Der Bürgermeister
Hilden, den 25.07.2025
AZ.: IV/61.1-TF-55FNP

Beschlussvorlage

55. Flächennutzungsplanänderung für den Bereich Salzmannweg /

Bruchhauser Weg:

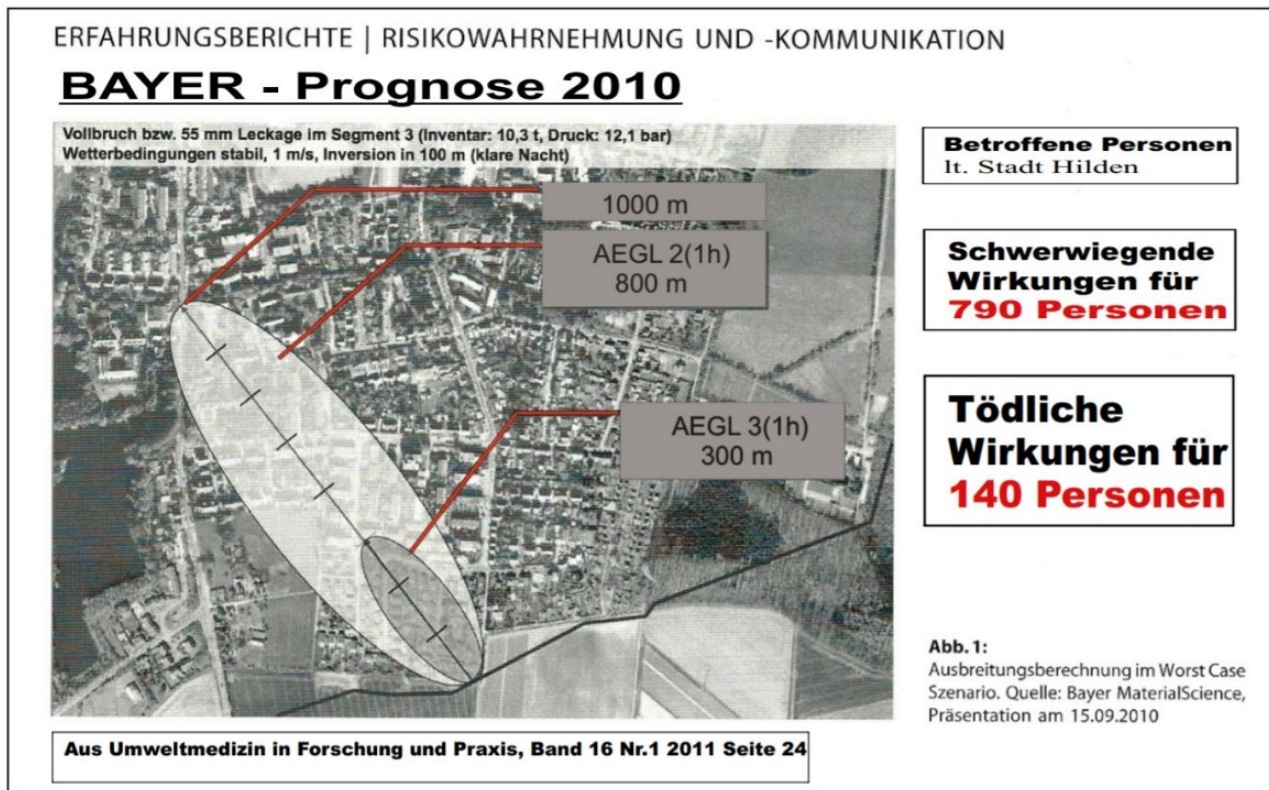
Auch die Planung einer Kindertagesstätte in einer sog. „Todeszone“ der Giftgas-CO-Pipeline kann nicht wirklich ernst gemeint sein. Denn da der Bayer-Nachfolger Covestro sich aktuell in einem Übernahmeprozess durch den arabischen Ölkonzern ADNOC nicht klar zur Einstellung des Verfahrens äußert, muss davon ausgegangen werden, dass es evtl. in einigen Jahren trotz aller Proteste zu einer Inbetriebnahme kommen kann. Das wollen wir gerne der Hildener Bevölkerung ersparen und dafür kämpfen wir auch weiter. Aber eine Gewähr dafür kann niemand geben. Deswegen wäre ein Neubau einer Kindertagesstätte an diesem kritischen Ort eine absolute Fehlleistung.

Hier dazu das Bild der Ausbreitungszonen des gefährlichen CO-Giftgases bei einem Leitungsschaden, das der frühere Akteur Bayer den Kinderärzten schon 2010 vorgestellt hat. Der geplante Kindergarten würde in der dort angegebenen 300 Meter direkten "Todeszone" geplant. Hinzu kommt, dass Kinder besonders und härter durch das CO-Gift geschädigt werden.

Es wird zwar berichtet, dass die CO-Pipeline nicht in Betrieb ist, aber das kann sich innerhalb von einigen Jahren durchaus ändern. Damit erscheint, trotz aller unserer gemeinsamen Bemühungen die Katastrophe abzuwenden, diese Planung als "ungedekelter Scheck".

zu 5: Der Hinweis zur CO-Pipeline wird zur Kenntnis genommen. Im Umweltbericht und Begründung zum Bebauungsplan wird bereits auf die CO-Pipeline hingewiesen. Die CO-Pipeline zwischen Dormagen und Krefeld-Uerdingen verläuft rd. 100 m südlich des Plangebietes. Die Pipeline soll dem Transport von Kohlenstoffmonoxid (CO) dienen. Im Rahmen einer umfangreichen gerichtlichen Auseinandersetzung wurden alle rechtlichen und baulich-sicherheitsrelevanten Fragen abschließend entschieden und die Risiken des Betriebs der CO-Pipeline bewertet, die demnach nicht mit einem Störfallbetrieb gleich zu setzen sind.

Die für den Fall der Betriebsaufnahme durch den Betreiber zu ergreifenden Sicherungsmaßnahmen werden in der abschließenden gerichtlichen Bewertung der Belange für ausreichend gehalten. Durch den Betrieb der CO-Pipeline werden keine unmittelbaren Gefahren für die geplante Kindertagesstätte erwartet. Der Betreiber ist zudem für die ordnungsgemäße Sicherung seiner Anlage verantwortlich.

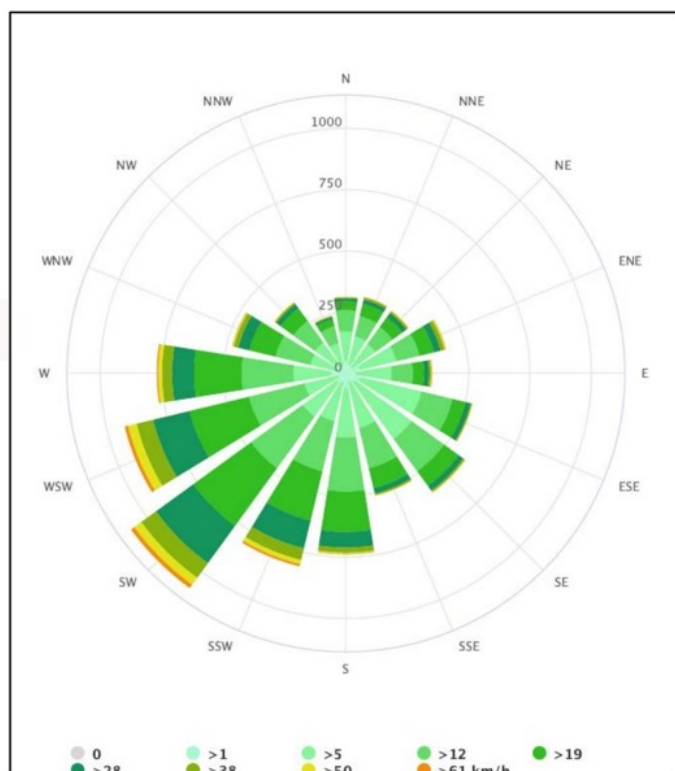
Zum Schutzgut Klima/Luft wird immer noch auf die im Jahr 2009 gemachte Untersuchung von GEONET referiert, zu der wir in vorherigen Stellungnahmen schon hinreichend kritisch Stellung bezogen haben. Diese Untersuchung ist mittlerweile zumindest in wesentlichen Teilen überholt.

Eine Passage lässt doch aufhorchen:

“Zudem ist das Plangebiet **gemäß Klimafunktionskarte** des zuvor genannten Gutachtens Teil der südlich an das Stadtgebiet angrenzenden Grün- und Freiflächen, die einen Ausgleichsraum **mit einer sehr hohen Bedeutung in Bezug auf die Kaltluftlieferung** darstellen.”

Das passt unserer Einschätzung nach nicht zu der folgenden dort zu findenden “Schlussfolgerung”:

Wie im Umweltbericht enthalten, werden durch die geplante Maßnahme keine erheblichen klimatischen Auswirkungen auf das Schutzgut Mensch erwartet. Es ist aufgrund der geringen Höhen der neuen baulichen Anlagen nicht davon auszugehen, dass sich die im Gutachten von 2009 erhobenen Kaltluftströme von Osten nach Westen geändert haben.

Da die Höhe der geplanten Bebauung (Kita mit zwei Vollgeschossen) auf Ebene der verbindlichen Bauleitplanung begrenzt wird und das Plangebiet nur teilweise bebaut wird, ist die Hinderniswirkung der geplanten Bebauung nur gering. Luftströme finden auch in deutlich größeren Höhen statt. Wobei es wie oben beschrieben in heißen Nächten sowieso keinen relevanten Kaltlufttransport Richtung Norden gibt, da die Stromrichtung bei den hitzerelevanten autochthonen Wetterlagen von Osten nach Westen verläuft.
